熊原第23-008号  
令和5年2月15日

原子燃料工業株式会社熊取事業所の核燃料物質の  
加工の事業に係る保安規定変更認可申請書

### 核燃料物質の加工の事業に係る保安規定の変更

別図2-1(2)

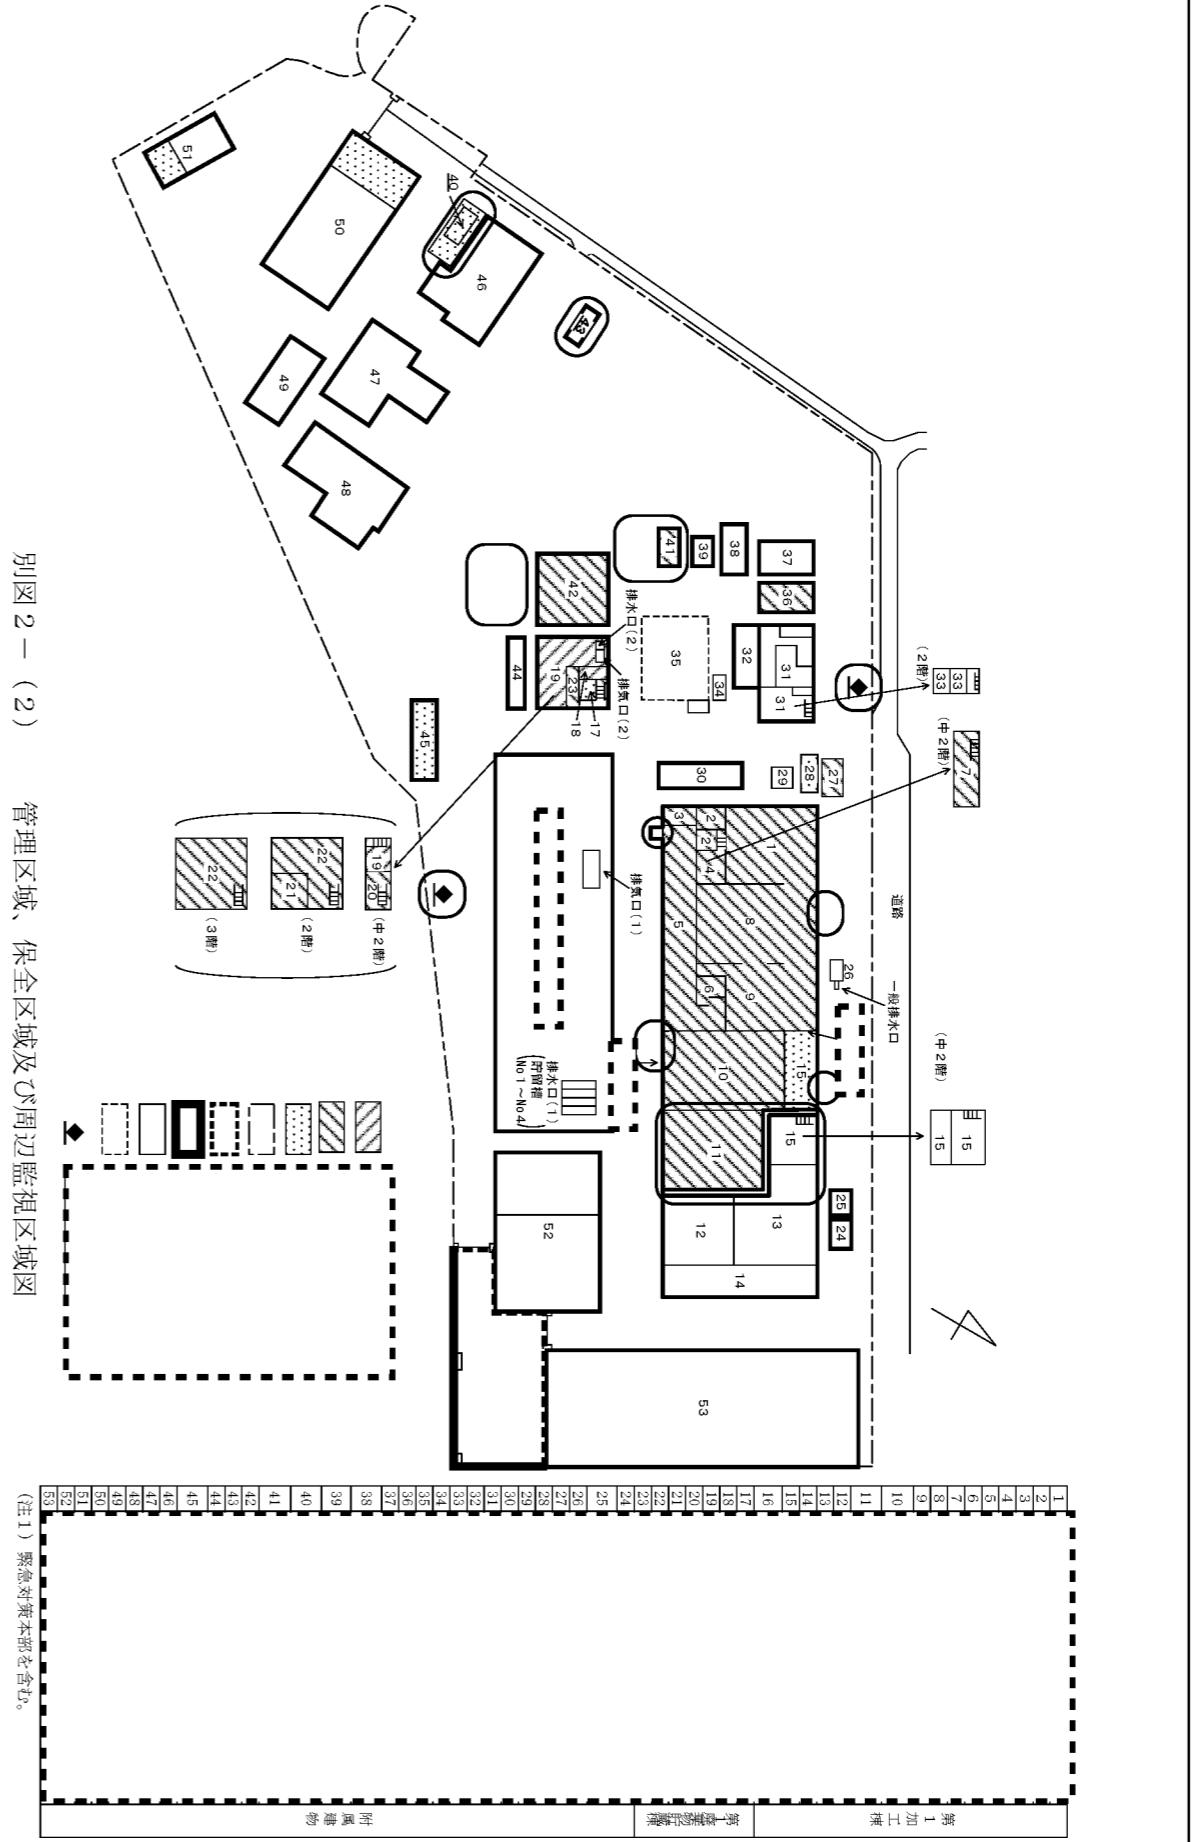
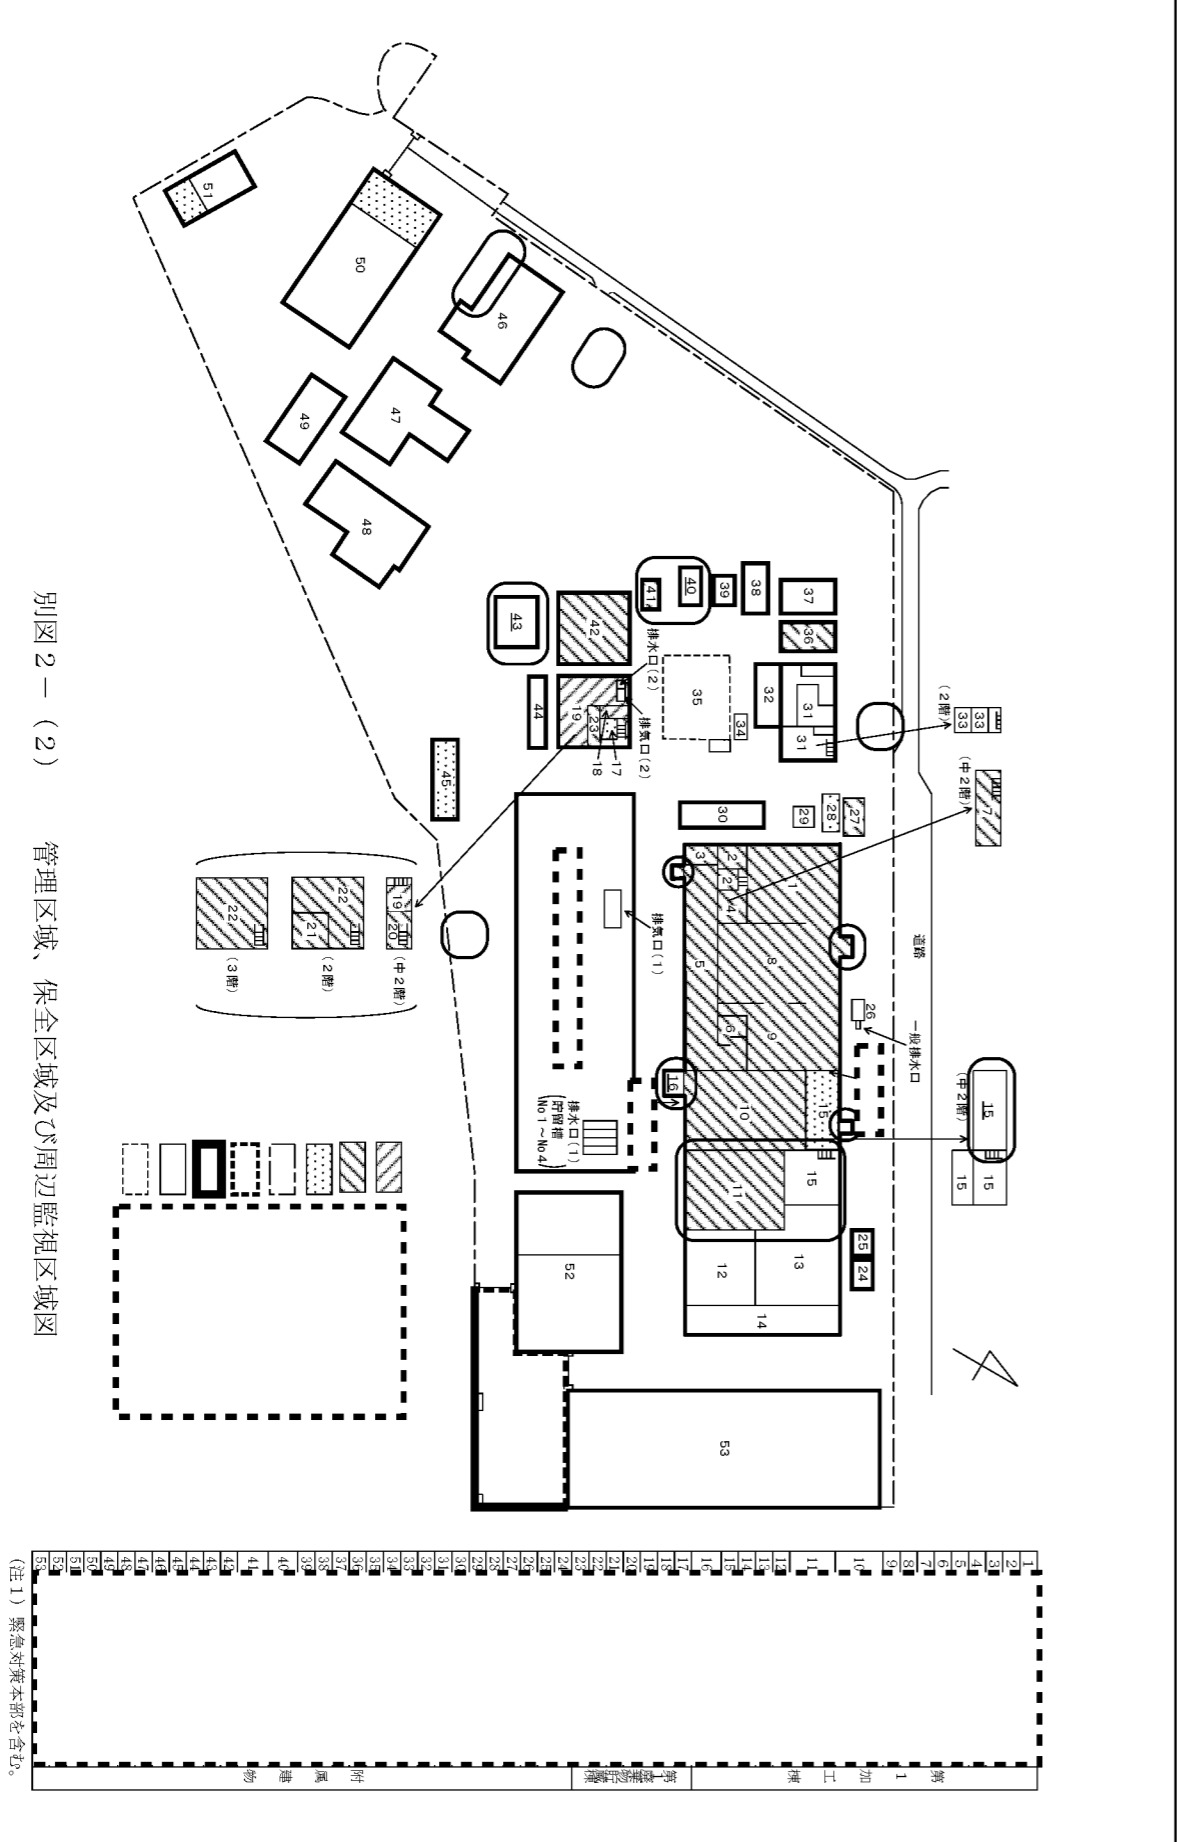
(1)加工事業変更許可申請書を踏まえた変更

別図2-1(3) 管理区域及びV<sub>1</sub>保全区域図

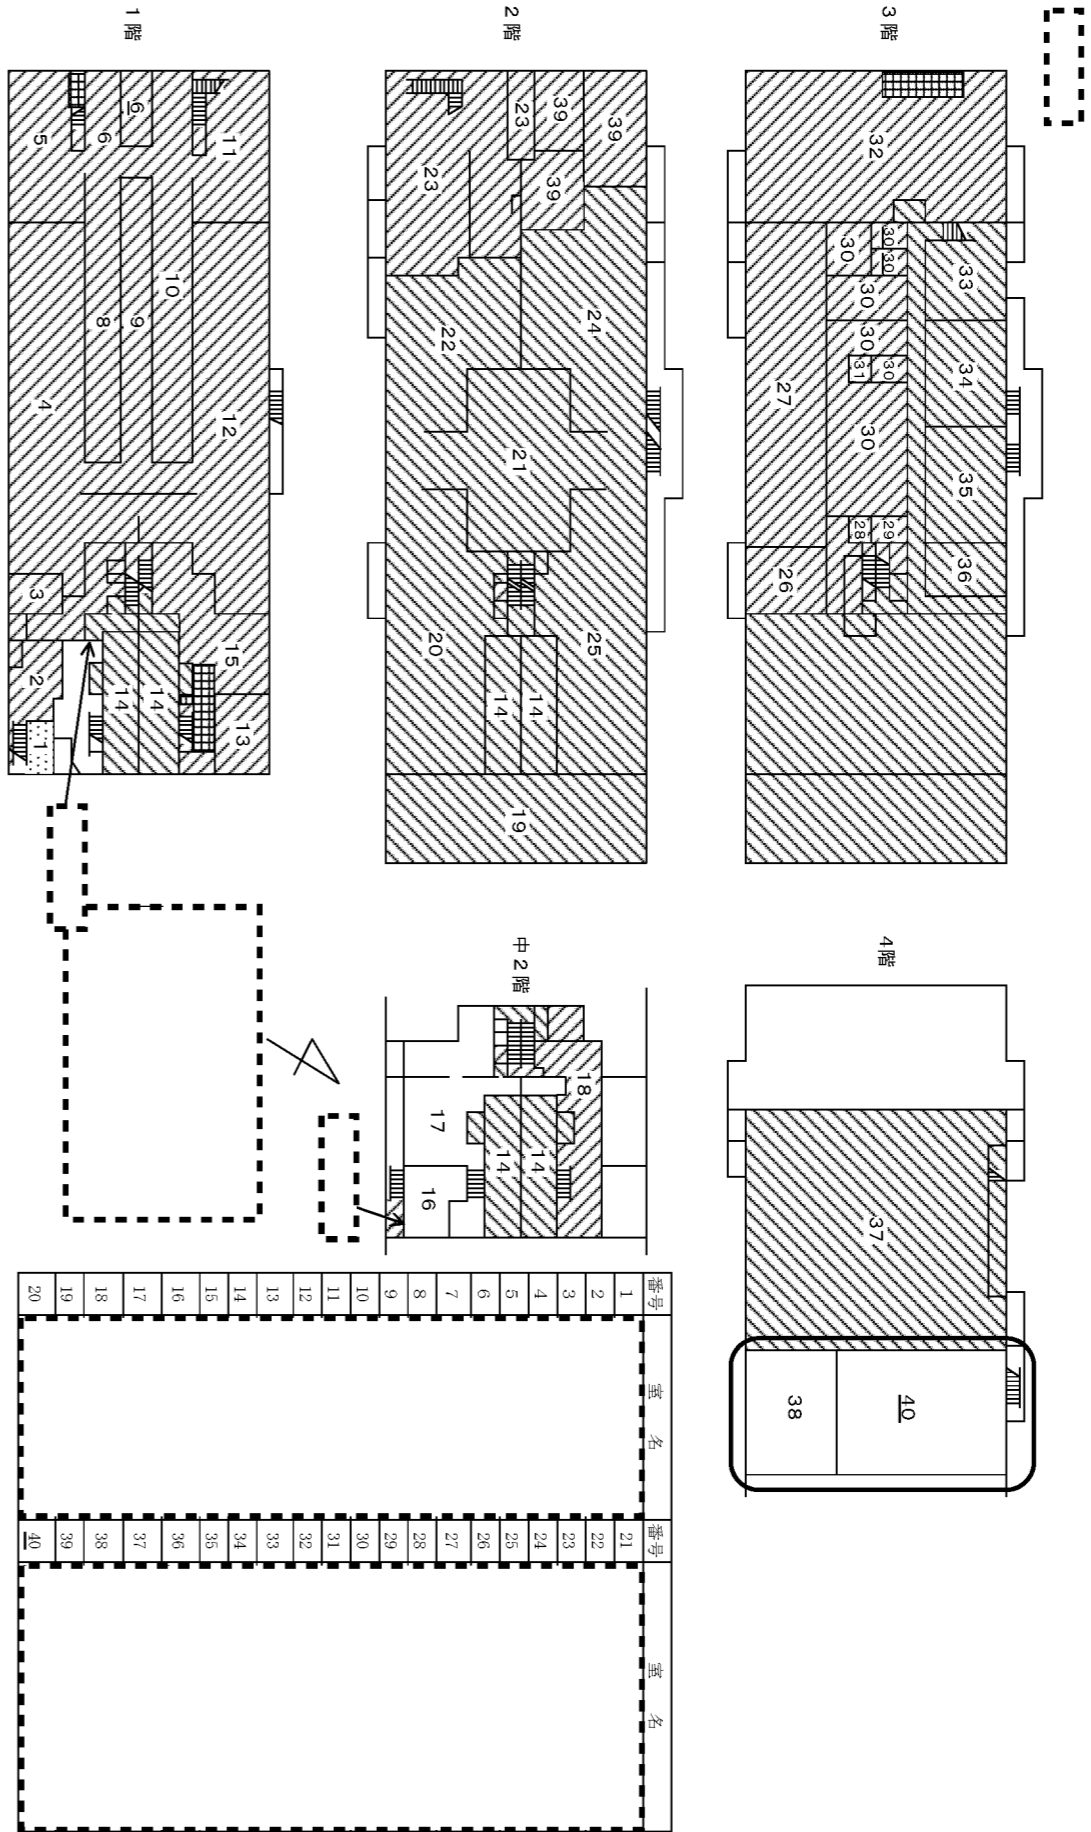
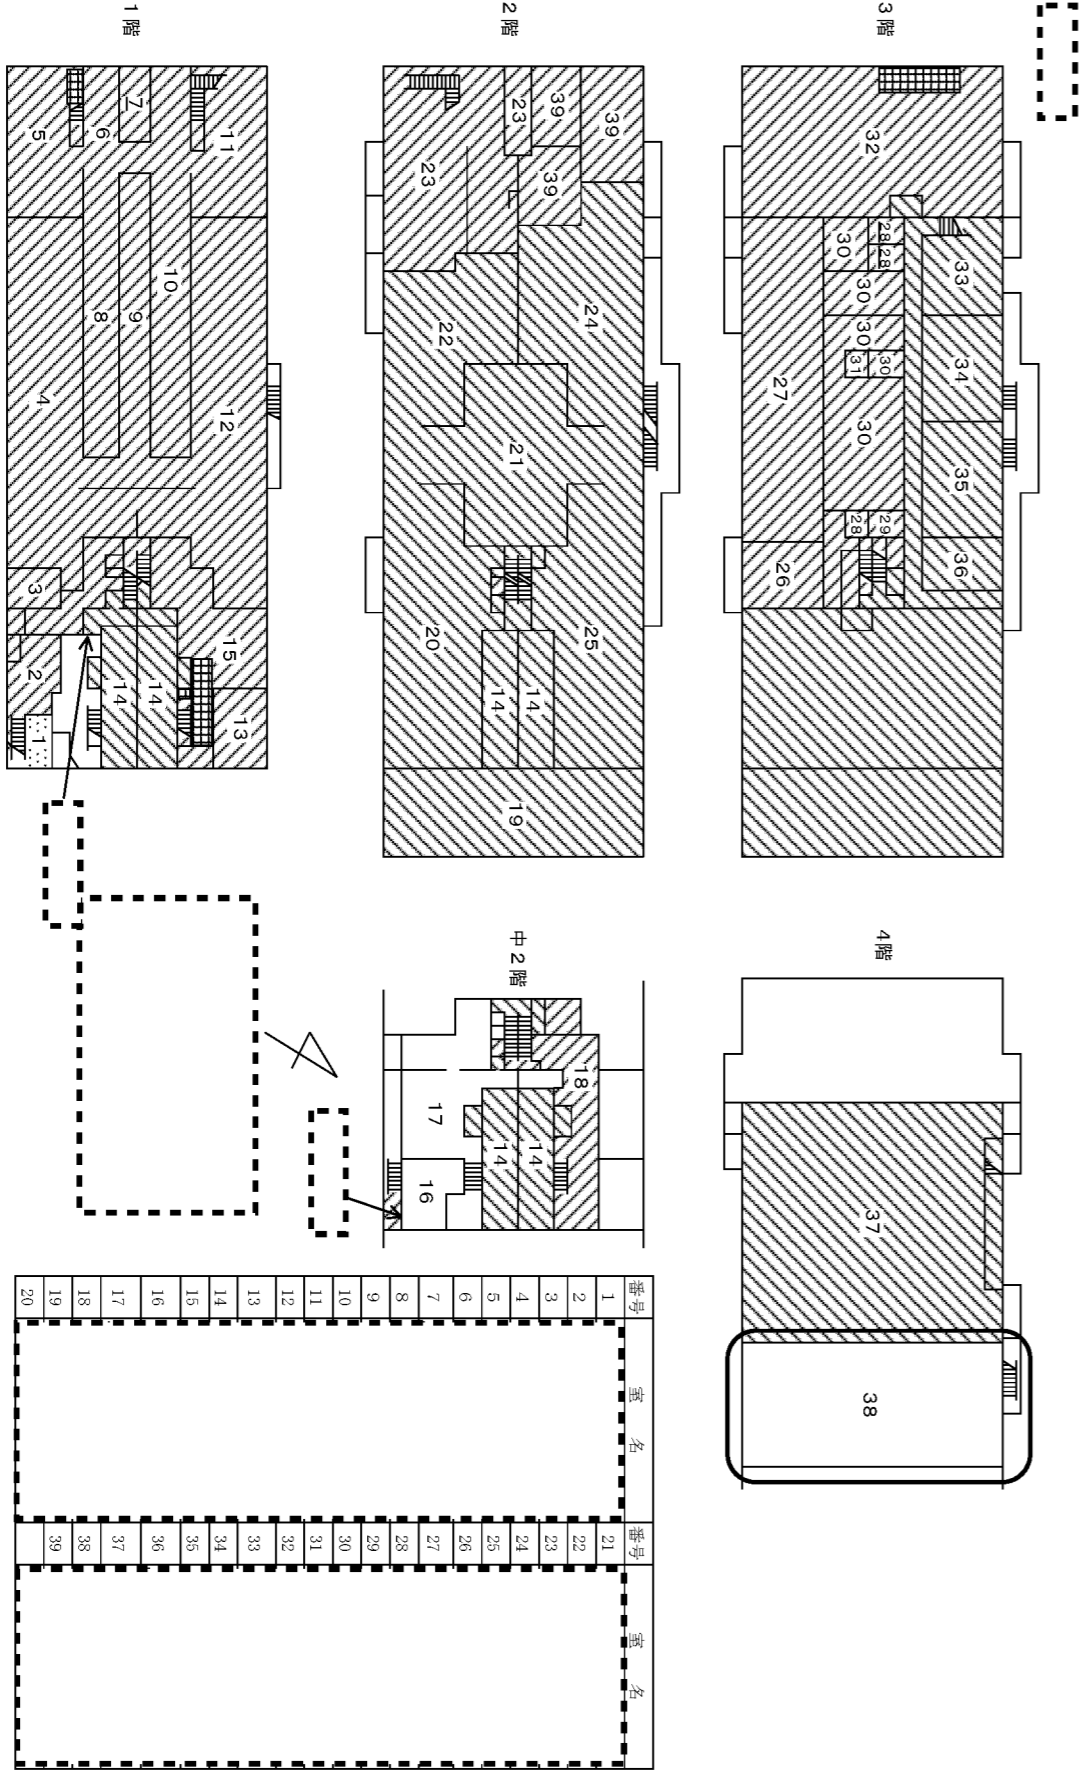
(1)加工事業変更許可申請書を踏まえた変更

別図3 放射性廃棄物の保管廃棄設備

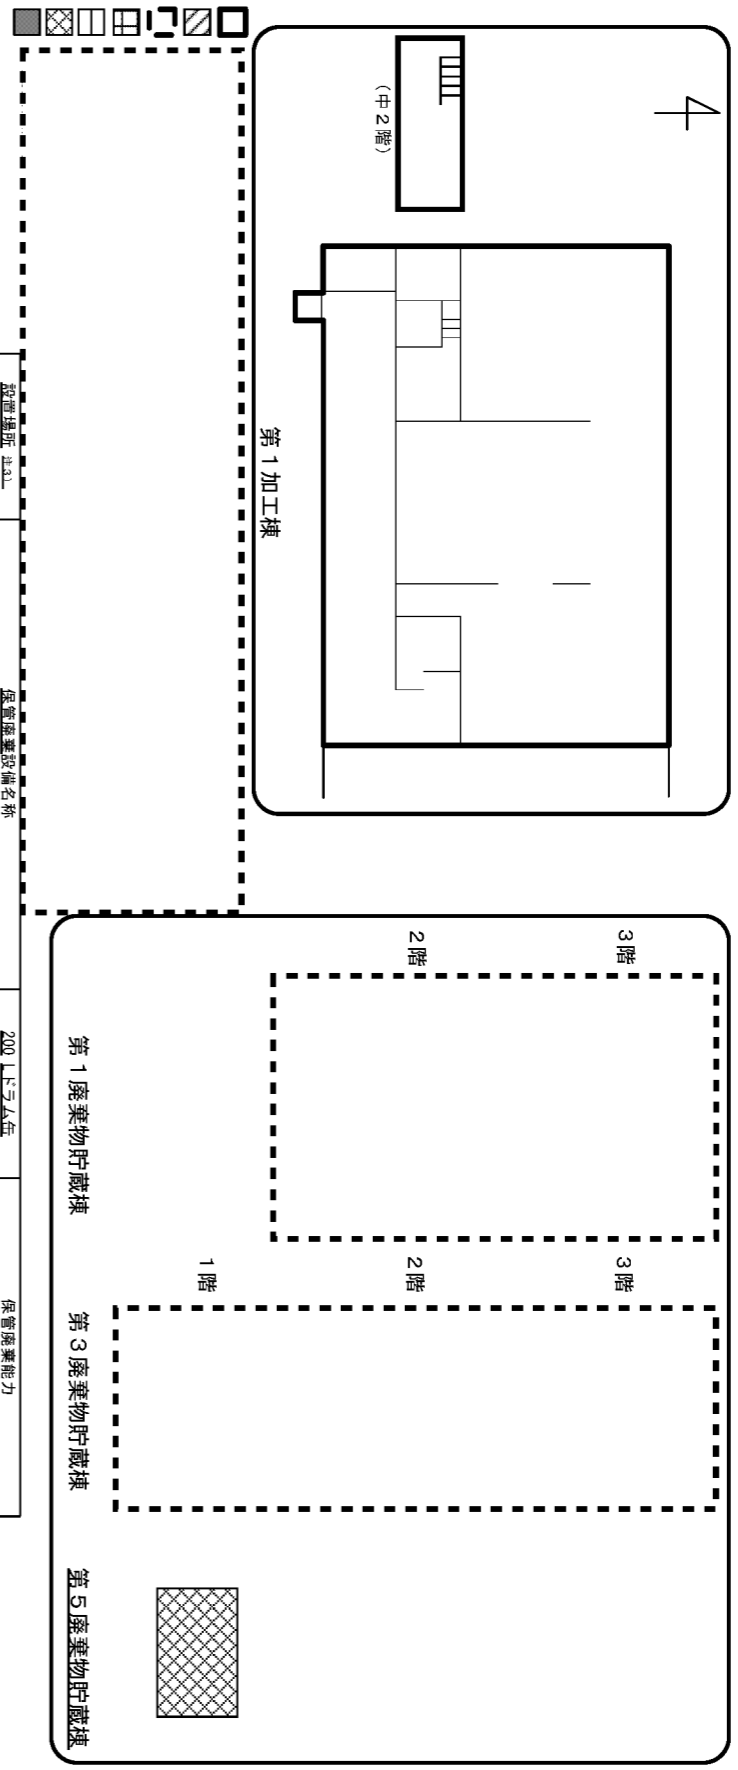
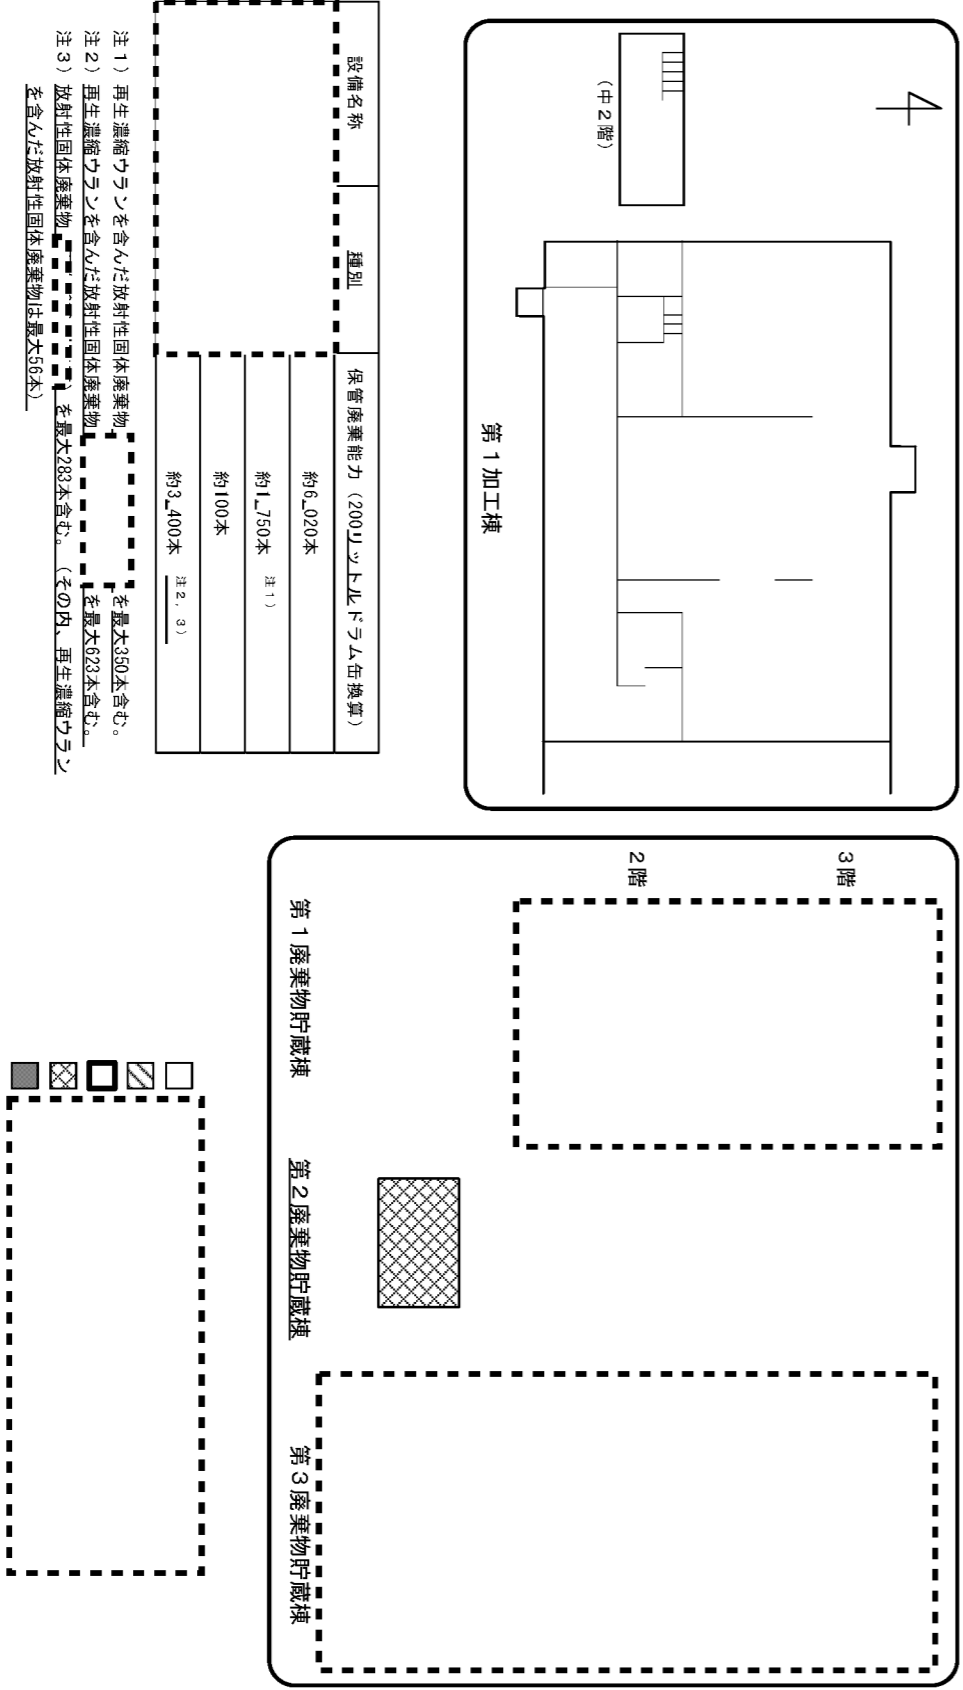
理由  
(1)加工事業変更許可申請書を踏まえた変更
